OPINIA 062083

z wyników przeprowadzonych oględzin – ekspertyzy urządzeń grzewczo-kominowych

w budynku przy ul. Dmowskiego

nr 15/13 w Legnica

Szkic orientacyjny:

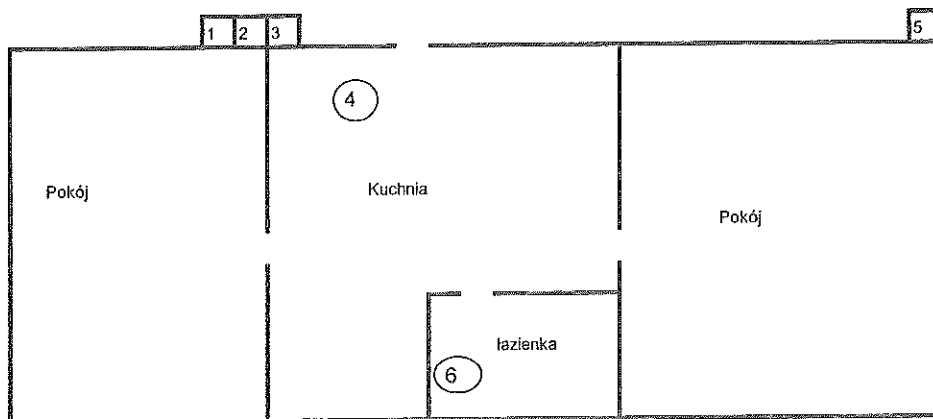
Do przewodu kominowego nr 2 podłączony jest piec ceramiczny III-13

Do przewodu kominowego nr 4 podłączona jest wentylacja kuchnia III-13

Do przewodu kominowego nr 5 podłączony jest piec ceramiczny III-13

Proponuje się wykonanie przewodu kominowego wentylacyjnego z pomieszczenia łazienki III-13

zgodnie z przepisami Prawa Budowlanego, z materiału niepalnego, oraz termicznie izolowanego,

wyprowadzonego powyżej linii dachu .Dotyczy przewodu kominowego nr 6

Przewód nr 6 wentylacja łazienki III-13 (wykonać)
